改善箇所説明図

タンデムドライブ装置

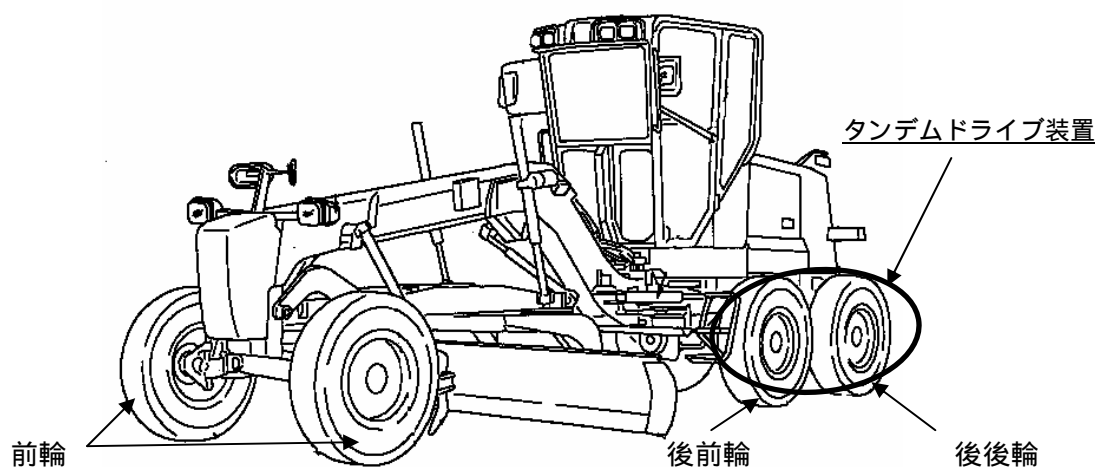
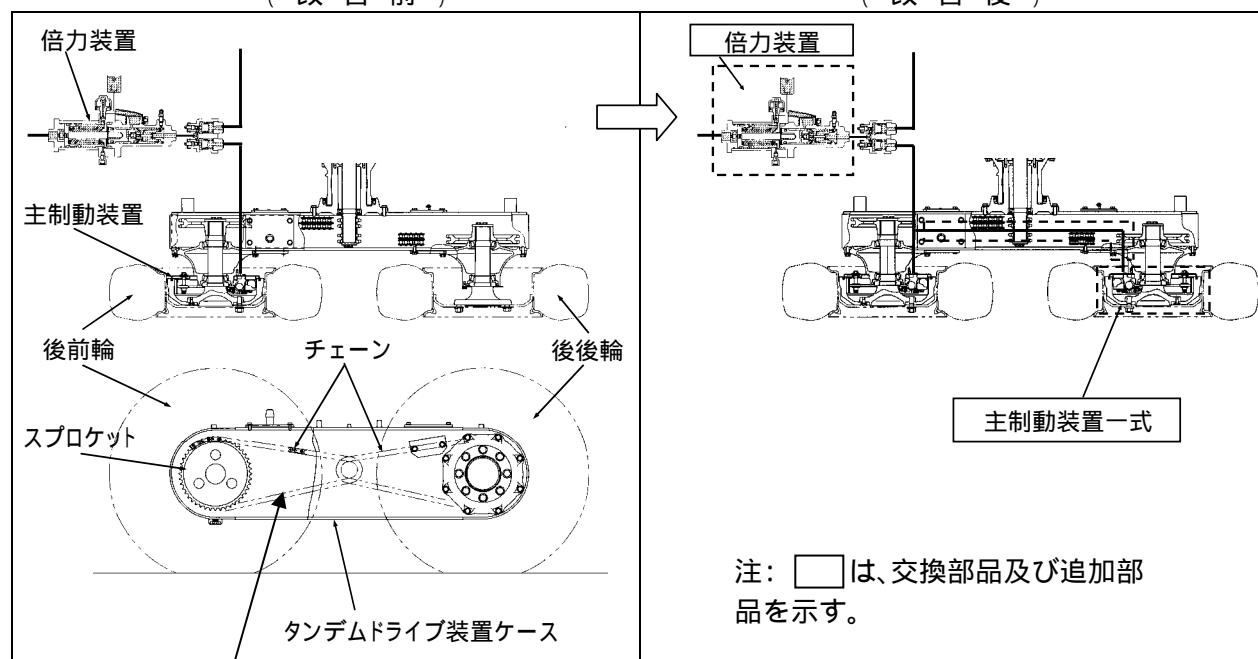
基準不適合箇所

動力伝達装置において、第二減速機（タンデムドライブ装置）のチェーンの強度が不足していることから、主制動装置を連続して操作すると、ブレーキライニングの温度が上昇し、制動トルクが増大するため、当該チェーンが伸びることがある。そのため、そのままの状態で使用が続けると、最悪の場合、チェーンが破損し、チェーンがスプロケットに絡んで後前輪がひきずりを起こすおそれがある、または、ブレーキの効きが悪くなるおそれがある。

改善処置の内容： 後後輪に主制動装置一式を追加し、併せて倍力装置を交換する。

識別： 後後輪に装着した主制動装置のダストカバー表面に白ペイントを塗布する。
